监理通知单

工程名称：汨罗 2×20 兆瓦渔光互补扶贫项目

编号：ZJL-建-006

事由：关于现场施工质量问题

（图一）

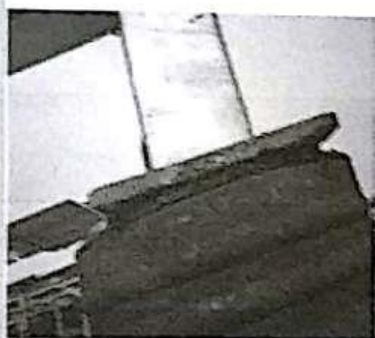
1. 桩顶立柱焊接焊缝不饱满存在夹渣：（见图一）
2. 现场已施工个别管桩偏移桩位：（见图二）
3. 光伏区接地扁铁焊接施工不符合设计规范要求：（见图三）
4. 光伏区组件安装不整齐，组件与组件中间的空隙不均匀：（见图四）
